**AVIS RELATIF A LA PROTECTION
CONTRE LES EVENTUELS EFFETS NOCIFS ET NUISANCES
PROVOQUES PAR LES RAYONNEMENTS NON IONISANTS
GENERES PAR DES ANTENNES EMETTRICES STATIONNAIRES**

Commune : STAVELOT - Exploitant : ORANGE

Référence exploitant : 627L1_1 / 32627L1_1 / 42627L1_1 / 52627L1_1

Rapport n° 1980 / 2023

Figure 2 : Vue en plan des installations d'antennes dans un rayon de 300 mètres autour de l'installation faisant l'objet de la demande d'avis

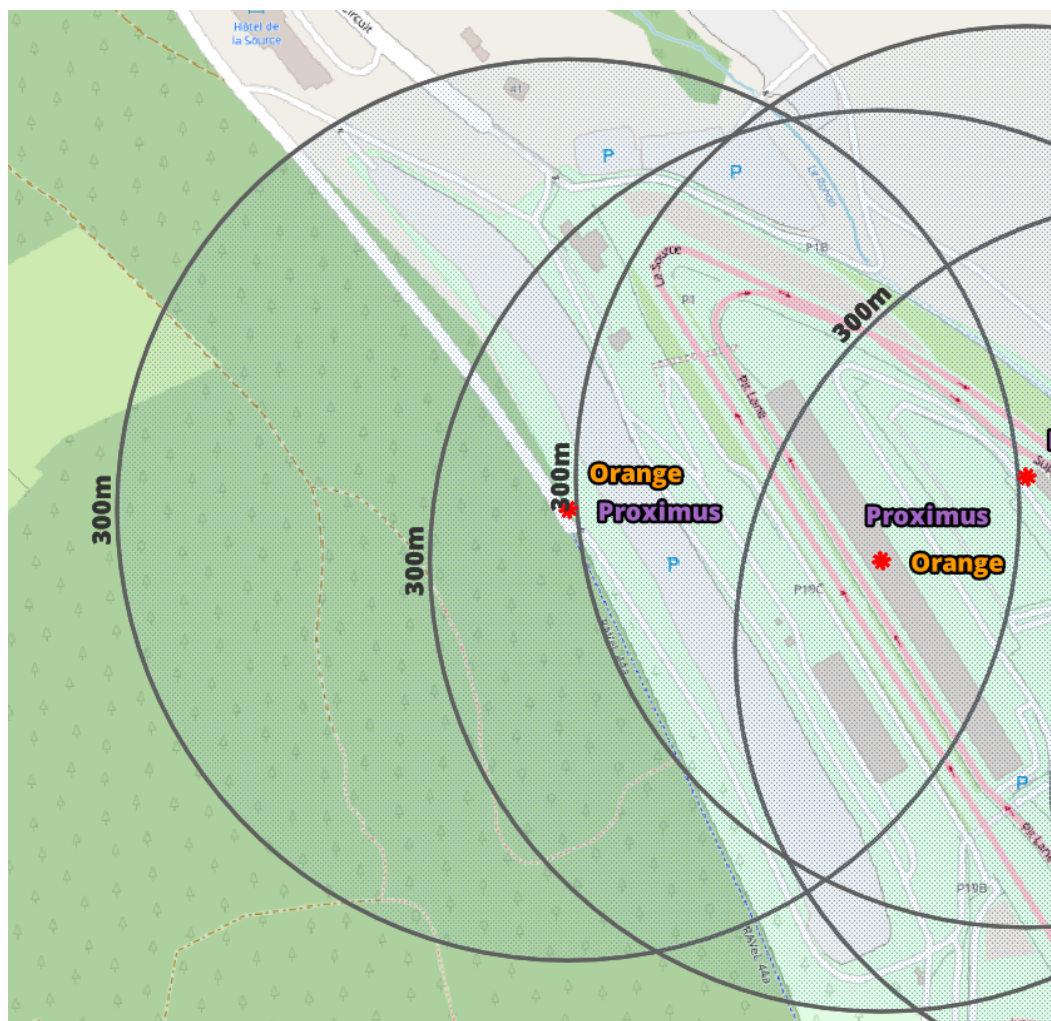
Compte tenu du nombre d'installations localisées dans la figure 2, il apparaît que l'intensité du rayonnement électromagnétique généré, dans les lieux de séjour situés à proximité de l'installation référencée dans le paragraphe 2, par l'ensemble des antennes émettrices stationnaires de l'ensemble des exploitants du même site d'antennes émettrices stationnaires respecte la limite fixée à l'article 4, § 2 du décret.
